PNRR
Piano Nazionale di Ripresa e Resilienza
Missione 2 *Rivoluzione verde e transizione ecologica*
Componente C4 *Tutela e valorizzazione del territorio e della risorsa idrica*
Investimento 4.4 *Investimenti in fognatura e depurazione*

Interpretazione e campo di applicazione

Riscontro della CE del 31 ottobre 2022 alla richiesta di chiarimento sulla modalità di interpretazione ed applicazione della nota 11 all'Allegato VI del Regolamento RRF 2021/241, inviata dal MiTE in data 14 ottobre 2022. Tale interlocuzione segue una richiesta già formulata alla CE, a luglio 2022, con parziale riscontro del 27 settembre 2022*.

CASO 5

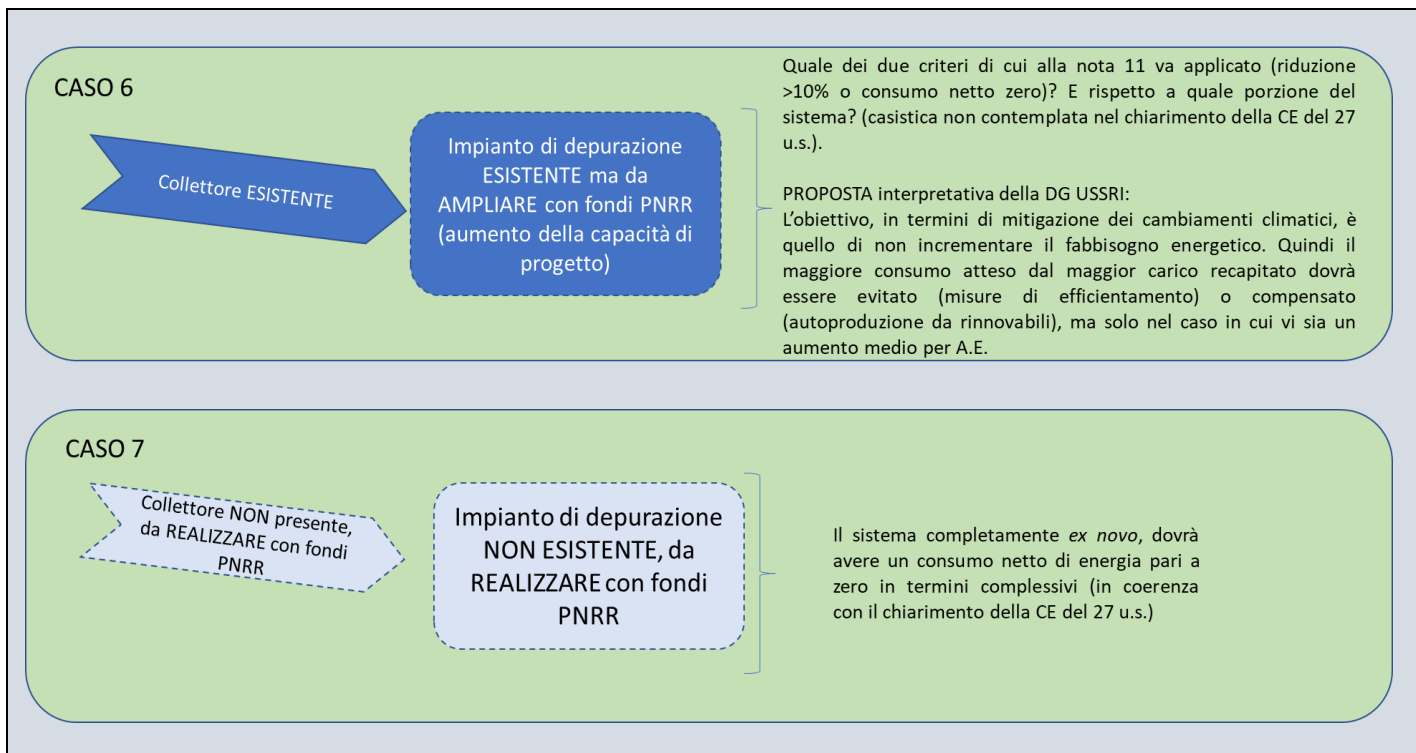
Quale dei due criteri di cui alla nota 11 va applicato (riduzione >10% o consumo netto zero)? E rispetto a quale porzione del sistema? (casistica non contemplata nel chiarimento della CE del 27 u.s.).

L'obiettivo, in termini di mitigazione dei cambiamenti climatici, è quello di non incrementare il fabbisogno energetico. Quindi il maggiore consumo atteso dalla maggiore efficacia depurativa dovrà essere evitato con misure di efficientamento e/o compensato con autoproduzione da fonti rinnovabili.

Case n. 5 – with the strengthening (potenziamento) of the water purification plant, the overall system must achieve a reduction of the net average energy use of at least 10% independently of the changes in load.
